FUNDIVEN, S.A.

**PEDIDO DE ELEMENTOS ADICIONAIS NO ÂMBITO DA
PREVENÇÃO E CONTROLO INTEGRADOS DA
POLUIÇÃO (PCIP)**

PROCESSO DE LICENCIAMENTO AMBIENTAL Nº PL20240606005109

Março de 2025

Figura 2. Diferentes eixos de trabalho num equipamento CNC.

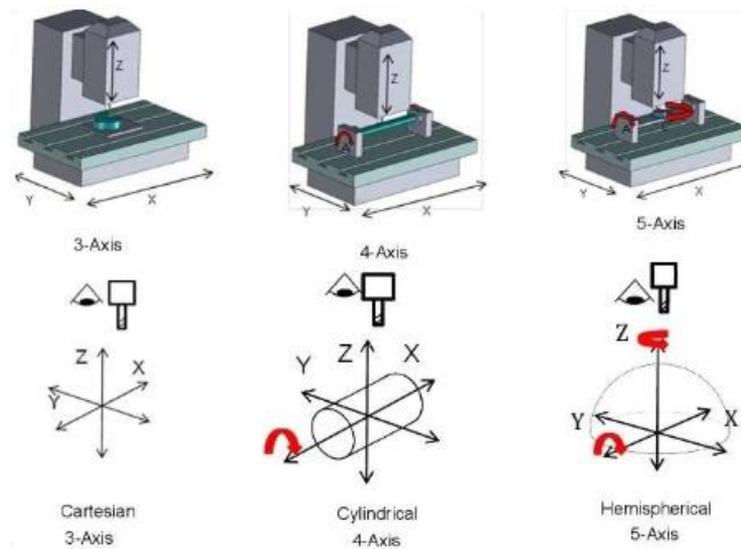
i) As designadas máquinas CNC (Controlo/Comando Numérico Computorizado) são equipamentos utilizados em maquinação de precisão, que garantem o cumprimento de tolerâncias dimensionais e acabamento superficial de acordo com os requisitos do cliente. Em termos genéricos, as máquinas CNC são constituídas por uma mesa de trabalho encapsulada onde as peças a maquinar são colocadas em suportes específicos (gabaritos de fixação por aperto), uma cabeça rotativa de maquinação onde a ferramenta a utilizar é acoplada, um armazém interno de múltiplas ferramentas de maquinação e um comando/computador central no qual é introduzido o programa para a maquinação a realizar.

A informação (programada) é processada e transmitida ao sistema, acionando os mecanismos que conferem ao equipamento os movimentos desejados, incluindo a troca de ferramentas durante um ciclo de trabalho. A movimentação da cabeça e da própria mesa de trabalho possibilitam que as maquinações possam ser realizadas até 5 eixos, conforme se exemplifica na *figura 2*.

Figura 3. Célula dedicada (PT 253 e PT 254).

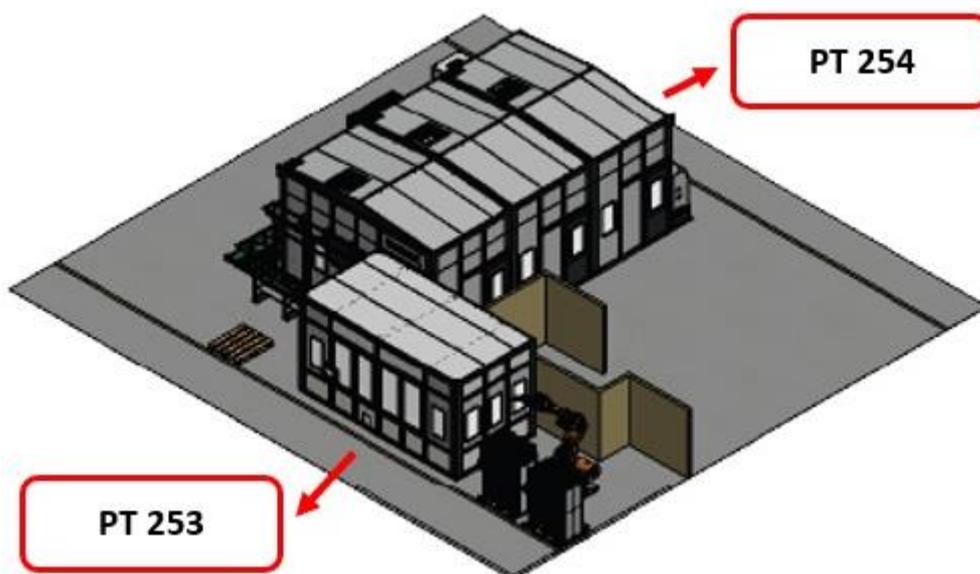
c) Célula dedicada (PT 253 e PT 254):

Conforme referido no ponto 4 da *Memória Descritiva e Justificativa que identifica a Alteração ao Estabelecimento Industrial*, em meados de 2023 deu-se início à instalação de uma célula dedicada ao acabamento de uma determinada gama de peças, para um novo cliente. É composta por dois módulos interligados entre si, conforme representação da *figura 3*. Dada a especificidade dos acabamentos necessários e a complexidade dos mecanismos que garantissem um processo contínuo e fiável (desenvolvimento do programa), esta célula só conseguiu ter atividade de forma constante no início de maio de 2024.

ii) No primeiro módulo (PT 253) as peças movimentam-se ao longo de 5 unidades fixas de maquinação, nas quais se procede a furação e roscagem em diferentes pontos pré-determinados. As unidades de maquinação consistem em cabeças rotativas que têm acopladas ferramentas apropriadas (brocas e machos de roscar). Tratam-se de equipamentos simples que unicamente permitem movimento segundo um eixo. De acordo com a *figura 2*, 4 das unidades funcionam segundo o eixo “Z” e a restante opera segundo o eixo “Y”. As peças são colocadas em suportes específicos, sendo o movimento garantido por um tapete mecânico que faz com que as 5 estações de maquinação sejam percorridas de acordo com programa pré-definido (obedecendo a sinais transmitidos por limitadores de movimento e temporizadores de processos). Conforme explicação reportada no item i), a operação “corte abrasivo” não é realizada neste primeiro módulo da célula, nem tão pouco as operações de lixagem, polimento, granalhagem ou rebarbagem.

Figura 4. Unidade de lixagem.

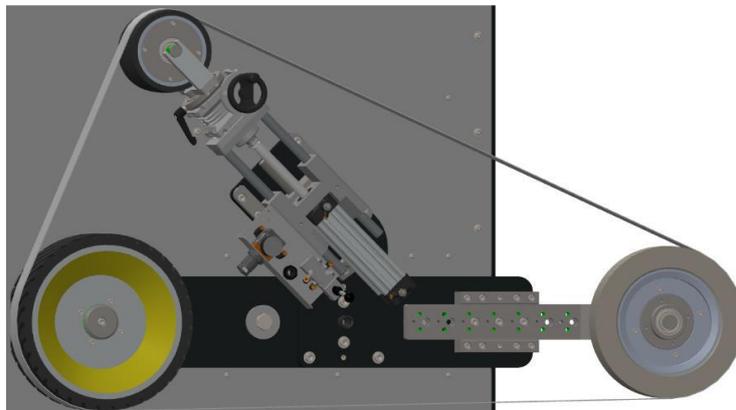
iii) Após maquinação no 1º módulo (PT 253), as peças são movimentadas por tapete transportador para o 2º módulo (PT 254) onde se procede a um acabamento superficial mecânico por lixagem e de acordo com requisito do cliente. Neste módulo existem duas unidades fixas de lixagem conforme se representa na *figura 4*, onde as cintas de lixa em rotação e por contacto com a peça conferem o desejado acabamento superficial por abrasão. Na primeira unidade é utilizada cinta de lixa com mais rugosidade para que seja garantido o desbaste das rebarbas da peça resultantes do processo de fabrico por fundição injetada. A segunda unidade trabalha com cinta de lixa de grão mais fino (menor rugosidade) e confere um acabamento final por alisamento superficial das zonas anteriormente desbastadas.

Toda a movimentação das peças no interior desta célula é garantida por dois robôs idênticos ao que se representa na *figura 5*, munidos de pinça de fixação na extremidade do braço. O primeiro recolhe a peça do tapete transportador após realização das maquinações necessárias e procede ao acabamento na primeira unidade de lixagem. A peça é colocada num armazém intermédio, sendo posteriormente recolhida pelo segundo robô que fará o acabamento superficial final na segunda unidade de lixagem. Todo o funcionamento deste tipo de células robotizadas tem que ser garantido por programação que confira a sequência de movimentos, trajetórias e controlo de força de contacto peça/cinta de lixa, ideais para um acabamento conforme.
